CONSTANCIA DE NOTIFICACIÓN MEDIANTE PUBLICACIÓN DE AVISO

Auto No. 9674 del 02 de octubre de 2020

AUTO N° **09674**

“Por el cual se ordena el archivo de la solicitud de Licencia Ambiental iniciada a través del Auto 0892 del 8 de marzo de 2019 y se toman otras determinaciones”

Figura Pasos y Aspectos Considerados para la Definición y Delimitación del Área de Influencia

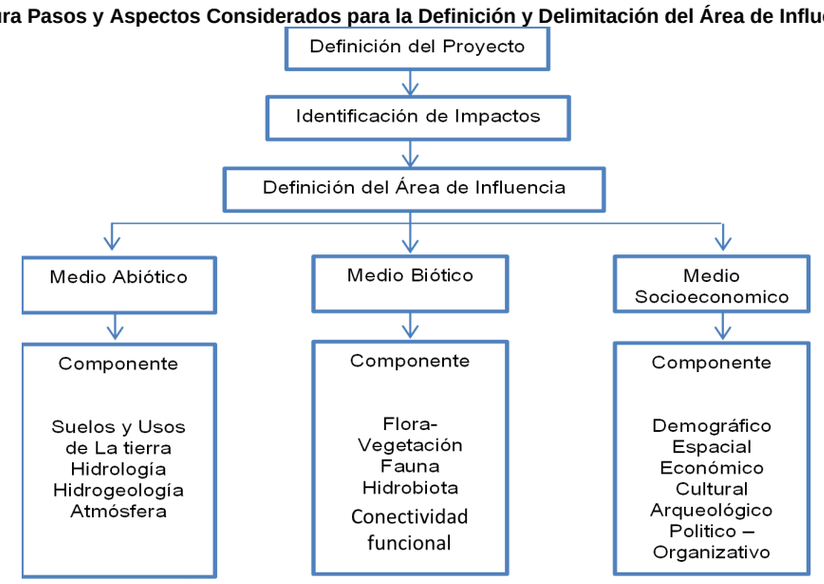
- En el escenario prospectivo de ejecución del proyecto, la sociedad sustenta la modificación en la conectividad ecológica dada la pérdida de cobertura natural, sin embargo, reconociendo que si bien esta variable influye en el hábitat de las especies seleccionadas y se relaciona al cambio evidente por el desarrollo del proyecto, también se presentó un amplio sustento del dominio de otras covariables sobre las cuales se identifica que recae una afectación por las obras y actividades que se desarrollarán, no solo en la etapa de construcción sino también en las etapas de operación y cierre. Estas afectaciones modifican la matriz del paisaje, y los parches y corredores son sensibles a ello.

Acorde con el planteamiento del proyecto, algunas obras y actividades que se desarrollarán en las etapas de construcción, operación y cierre tendrán una influencia en la condición actual de los elementos del entorno que suministra recursos a las especies representativas de la zona, por lo cual se reconoce un impacto que afectará la disponibilidad de hábitat y con ello la integridad ecológica en la zona.

Distinto a lo planteado por la sociedad, se encuentra que la afectación no solo está determinada por la modificación de 161,97 ha de cobertura vegetal, sino que las actividades (en las etapas de operación y cierre) que generan impacto sobre los cuerpos de agua y aumentan el tránsito en las vías, intervienen de manera directa y permanente sobre las condiciones del entorno, lo cual hace que el hábitat genere modificaciones, y por ende la estructura y función de los elementos que propician la conectividad ecológica.

El horizonte temporal de estos cambios se mantendrá por al menos 20 años, lo cual hace que las modificaciones generadas se consideren de gran influencia por la permanencia en su manifestación, y según la valoración del impacto tenderá a intensificarse.

En concordancia con lo anterior, dadas las debilidades en los análisis efectuados, existe un alto grado de incertidumbre en cuanto a los cambios en la composición y funcionalidad de los ecosistemas para evaluar la respuesta real del desplazamiento de las especies y la calidad de hábitat por la modificación en los ecosistemas presentes en el área. En este sentido no se tiene un planteamiento certero para el manejo del impacto, su escala de manifestación y su interacción con otros componentes que define la integridad ecológica, considerando adicionalmente, que los resultados obtenidos no representan la realidad actual de la región en cuanto al atributo de conectividad ecológica, lo cual lleva a cuestionar la trascendencia y el dominio del impacto, y como consecuencia, la delimitación actual del área de influencia.
